## **Notitie behandeling zienswijze bestemmingsplan 'Reit 2007, 4e herz. (Bredaseweg 331A)'**

Het ontwerpbestemmingsplan 'Reit 2007, 4e herz. (Bredaseweg 331A)' heeft van maandag 22 oktober 2018 tot en met 3 december 2018 ter inzage gelegen voor zienswijzen. Zienswijzen konden worden ingediend door een ieder. Bij de gemeente zijn gedurende de periode van tervisielegging 5 zienswijzen van 8 omwonenden ingekomen. De zienswijzen zijn tijdig ingekomen en zodoende ontvankelijk. Hierna volgt een zakelijke puntsgewijze samenvatting van de ingekomen zienswijzen en het standpunt van de gemeente hierover. Het standpunt is gebaseerd op de volledige tekst van de zienswijze; er heeft een integrale beoordeling plaatsgevonden.

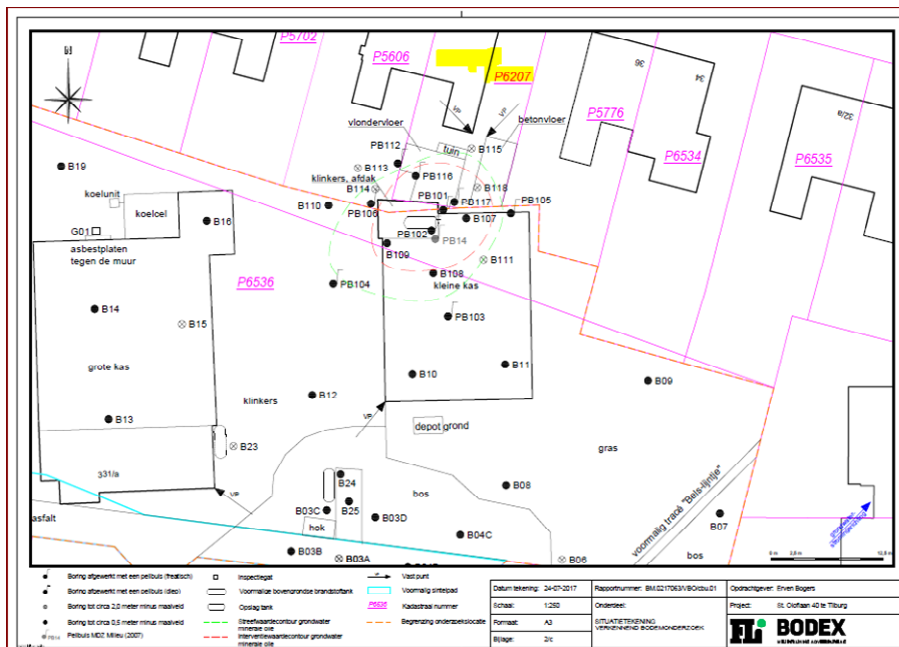
- b. De bouw van de woningen zal leiden tot stevige aantasting van het goede woon- en leefklimaat omdat 2 woningen grenzen aan de tuin van reclamant. Het belang van omwonenden is niet bij het besluit meegewogen.

De huidige bestemming volgens het bestemmingsplan Reit 2007 is bedrijventerrein. Het perceel bevat 2 bouwvlakken met een maximaal toegestane bouwhoogte van 5 meter (zie volgende figuur).

Het meest noordelijke bouwvlak is tegen de percelen St. Oloflaan 38 en 36 en op korte afstand van de woning St. Oloflaan 34 gelegen. Dit houdt in dat in de huidige planologische situatie op korte afstand van het perceel van reclamant bebouwing met een hoogte van 5 meter ten behoeve van een bedrijf met milieucategorie 2 mogelijk is.

In het ontwerp bestemmingsplan is op de volgende wijze rekening gehouden met de belangen van omwonenden.

- a. Het bouwvlak is op 3 meter uit de perceelgrens gelegd en het tussenliggend gebied is aangemerkt als onbebouwd erf;
- b. De maximale bouwhoogte van het bouwvlak dat gelegen is achter het perceel van reclamant is

vastgelegd op 3,5 meter;

- c. Van de overige 3 bouwvlakken is de bouwhoogte van het deel gelegen nabij de tuinen van burens ook maximaal 3,5 meter. Het bouwdeel dat daar haaks op het 1-laags gedeelte staat, mag maximaal 7 meter hoog worden, waarbij het deel van het pand dat gericht is op de tuinen aan de St. Oloflaan vanaf een hoogte van 3m uitsluitend van een blinde gevel dient te zijn voorzien, zodat de inkijk in de tuinen zoveel mogelijk wordt beperkt.
- c. De formulering van blinde gevel is onvoldoende om de privacy van omwonenden te beschermen. De ramen moeten weliswaar ondoorzichtig worden maar kunnen wel geopend worden waardoor inkijk in de tuinen mogelijk is. Ook de zijgevel dient als blinde gevel uitgevoerd te worden.

In onderstaand plaatje zijn de waarneempunten weergegeven.

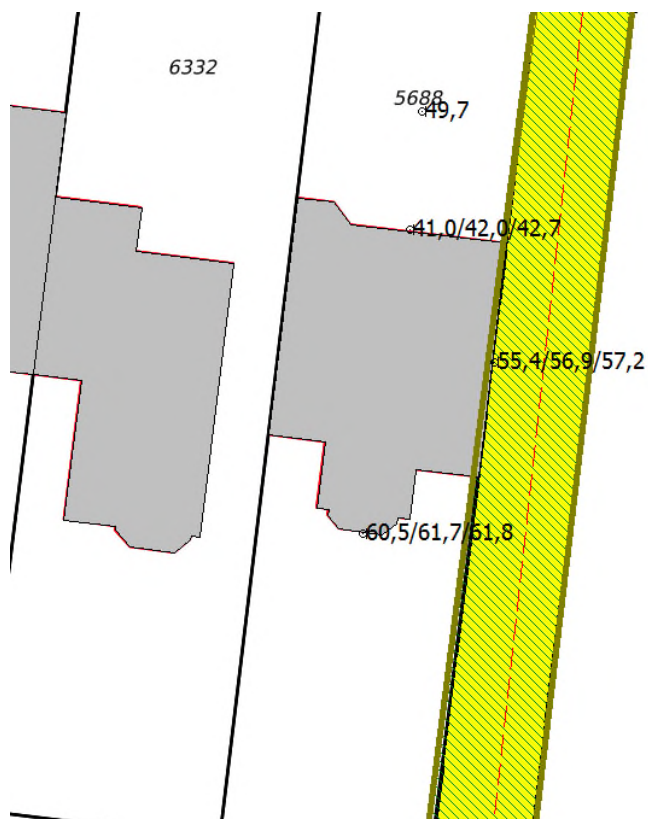
- f. Er is onvoldoende aandacht in het plan voor de privacy en hinder van de bewoners aan de Bredaseweg. Het bestemmingsplan schrijft een blinde gevel voor aan de zijde van de St. Oloflaan, maar niet aan de zijde van de Bredaseweg. De bewoners Bredaseweg 327 en 329 worden in hun privacy aangetast door inblik op hun percelen en achterzijde woningen. Direct achter de woningen worden parkeerplaatsen

Naar aanleiding van deze zienswijze voor wat betreft woon- en leefklimaat is door de gemeente een aanvullend onderzoek gedaan (Memo Bredaseweg Woon- en leefklimaat). Om een acceptabel woon- en leefklimaat te borgen ten opzichte van de autonome situatie 2030 wordt geadviseerd de huidige bestrating op de inrit (klinkers niet in keperverband) te vervangen door een stille elementenverharding en deze maatregel als voorwaardelijke verplichting vast te leggen in het bestemmingsplan.

Om een acceptabel woon- en leefklimaat te borgen ten opzichte van de autonome situatie 2030 wordt geadviseerd de huidige bestrating op de inrit (klinkers niet in keperverband) te vervangen door een stille elementenverharding en deze maatregel als voorwaardelijke verplichting vast te leggen in het bestemmingsplan.
